Høringssvar fra arkitekturrådet vedr. Lokalplanforslag nr 660, Kogtved Søfartsskole

Høringsvar vedr. forslag til lokalplan 660 - Etageboliger ved den tidligere Kogtved Søfartsskole

**Vedr. Etageboliger ved den tidligere Kogtved Søfartsskole
Offentlig høring af forslag til lokalplan 660
Høringssvar fra Humlebogruppen**

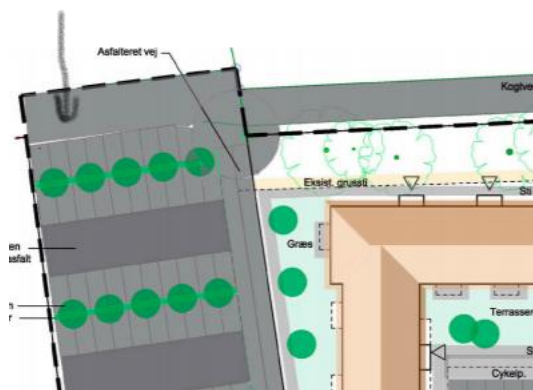
Delområde 1 er for nuværende reguleret af Lokalplan 02-533, mens delområde 2 for nuværende er reguleret af Byplanvedtægt 01.

Byplanvedtægt 01 bestemmer, at alle matrikler skal være 1.250 m² med et bebyggelsesareal på brutto 12,5%.

I Lokalplan 660 lægges der op til, at der må udstykkes én parcel i delområde 2, og at der må bygges 25 % på grunden. I lokalplanens redegørelse ses en tegning udformet af byherre, hvoraf parcellen angives til ca. 1100 m².

Som parcelejer underlagt Byplanvedtægt 01 virker det urimeligt, at der i denne proces udskilles én grund fra Byplanvedtægt 01, som bliver stillet væsentligt anderledes end naboerne. Udskillelsen af denne parcel fra den eksisterende lokalplan kan umuligt have en logisk sammenhæng med planerne for den nye bebyggelse i delområde 1. Vi vil derfor gerne foreslå, at den parcel, der kan udstykkes fra delområde 2, fortsat skal høre under Byplanvedtægt 01, alternativt bliver underlagt samme bestemmelser. Det er muligt at gå på kompromis ift. parcellens mindre størrelsesmæssige afvigelse, men ikke ift. bebyggelsesprocenten.

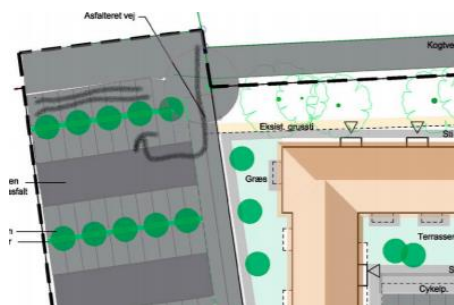
Af byherres tegningsmateriale under redegørelsen ses det, at man kan køre direkte ind i den første række parkeringsbåse fra Kogtvedvænget (se kortet).

I øjeblikket står der en lang bygning til redskaber og maskiner, der hvor første række af p-båse er indtegnet. Når bygningen fjernes, vil der være en terrænmæssig forskel på vejen og grunden til p-pladser. Man kan regulere terrænet på grunden 0,5 meter, men det vil stadig skråne, og der vil være udfordringer med at regulere terrænet optimalt mod nabogrunden mod øst, jf. bestemmelserne om terrænregulering i skel.

Især i sommerhalvåret er der en hel del fodgængere på vejen, blandt andet fordi vejen indgår i Øhavsstien. Vi vurderer, at det vil være meget usikkert at skulle bakke direkte ud på vejen og så endda op ad en hældning. Vi vil derfor gerne foreslå, at det indskrives i lokalplanen, at indkørsel til parkeringspladsen skal ske som vist på nedenstående kort, og at det indskrives, at der skal opføres beplantning eller lignende som sikrer, at parkering ikke kan ske direkte fra vejen.

Foto vedlagt af de 3x lommer

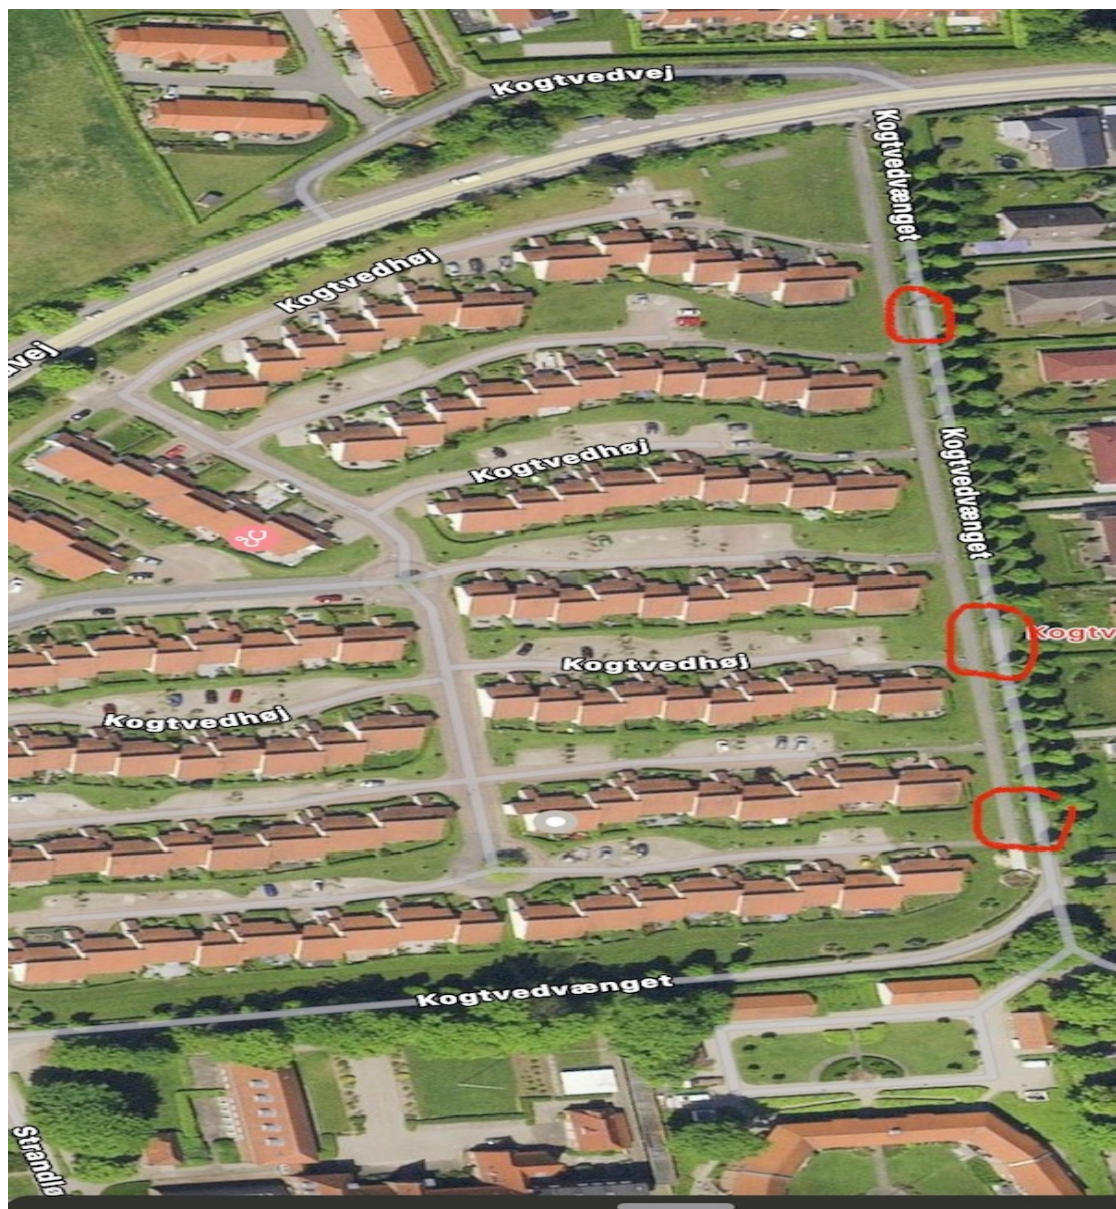
Der er kun plads til en bil i sporet af alléen ved kogtvedvænget. Dog er der 3x lommer hvor man kan holde ind.

Disse lommer er allerede flittigt i brug. Vi har den ene uden for vores vindue.

Den forbipasserende trafik er ikke generende, men brug af lommerne kan virke forstyrrende.

Dette kunne man komme ud over. Ved at lave 2 spor. Enten ved at fælle en del af alléen eller ved at bruge cykelstien.

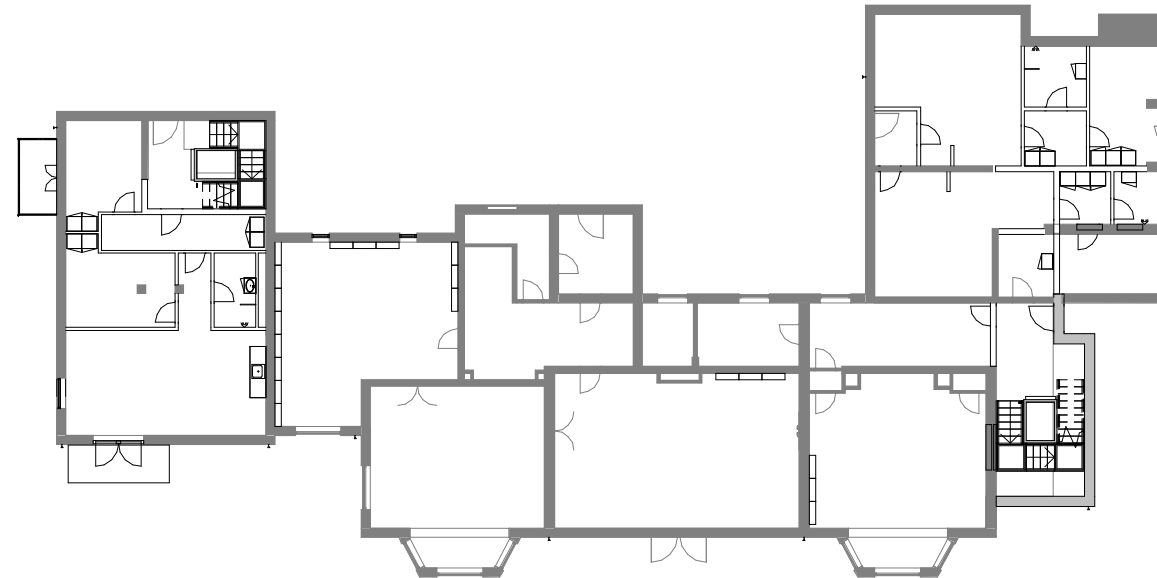
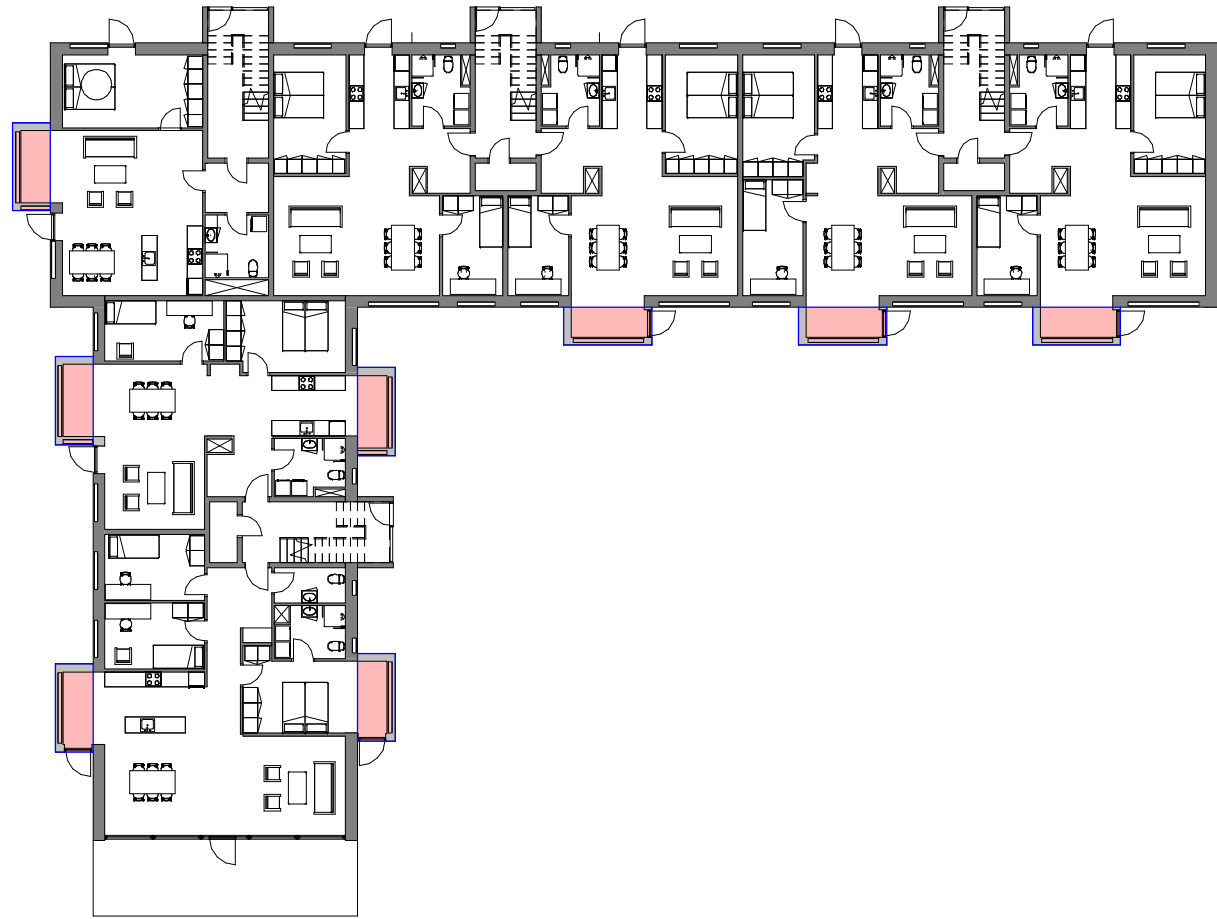
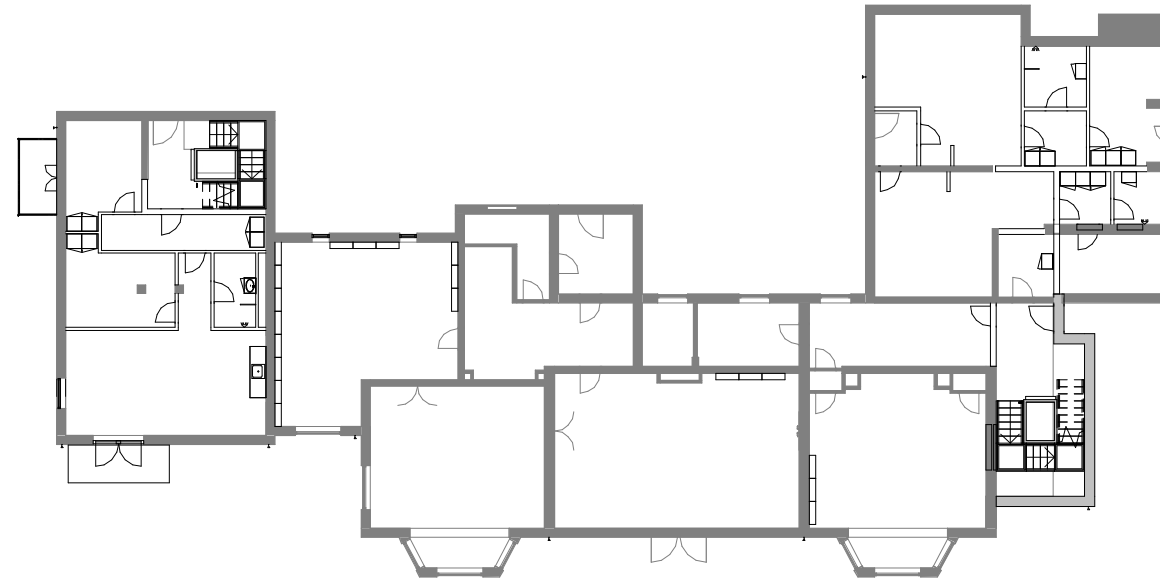
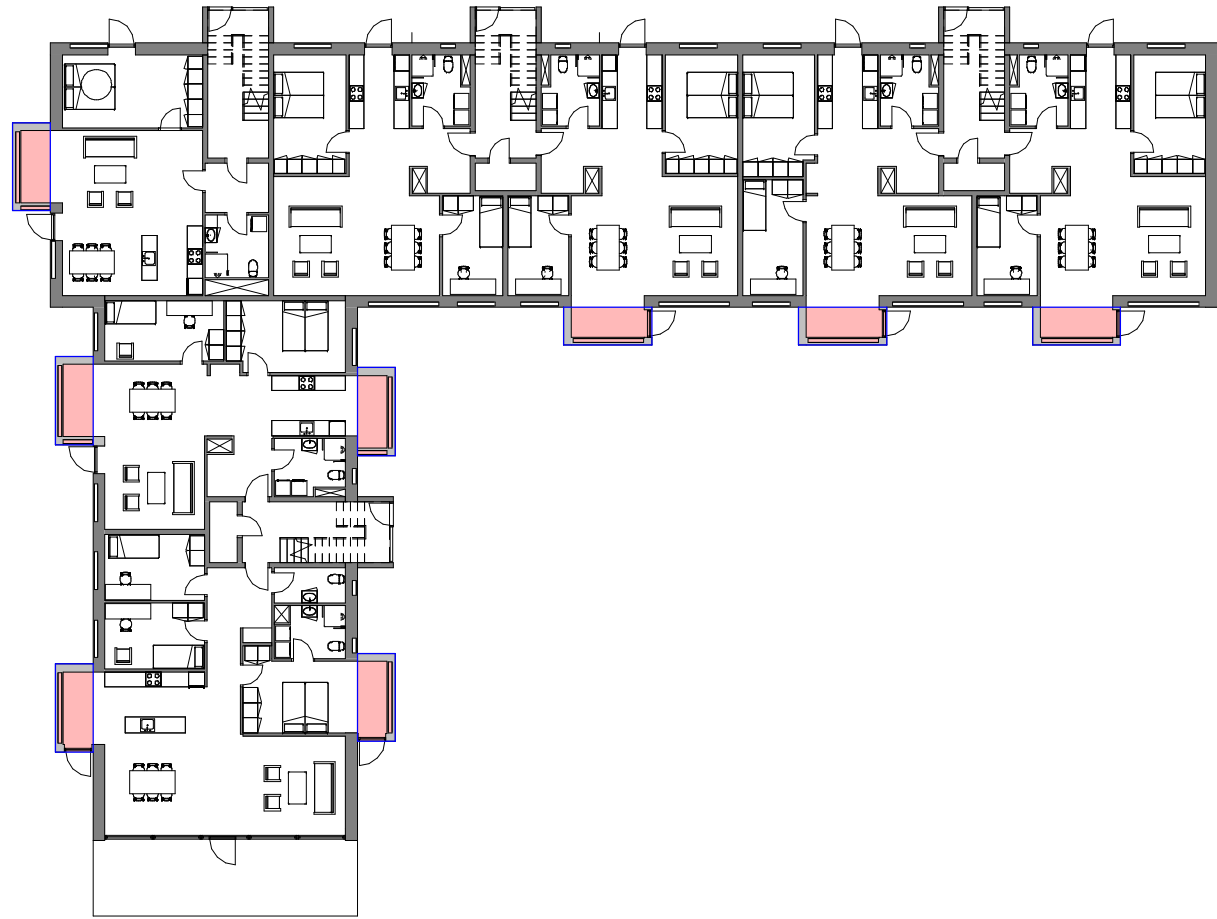
Humlebogruppen har nu igennem et antal år, arbejdet med at forfine projektet på Kogtved Søfartsskole, i den forbindelse er der opstået uenighed omkring etablering af karnapper på ydersiden af nybyggeriet. Karnapperne er en essentiel komponent i at skabe integration mellem ude og indeområder, samt at skabe gode rum for de kommende beboere. Desuden er de integrerede i bygningens facade under altaner, således de danner en helhed. Det er derfor afgørende for Humlebogruppen, at karnapperne bevares i fremtidig projekt.

I forbindelse med udvikling af Kogtved Søfartsskole's ekst. bygninger, samt tilbygning af nye bygninger, fremsender jeg hermed etageplan for stueplan med angivelse af karnapper svarende til 130 m².
Alt i henhold til aftale.

Hvis projektet kan realiseres i den ønskede form, kan Humlebo Gruppen accepterer en lavere bebyggelsesprocent, samt adgang for områdets beboere ad stien på den vestlige side af grunden på nærmere definerede betingelser
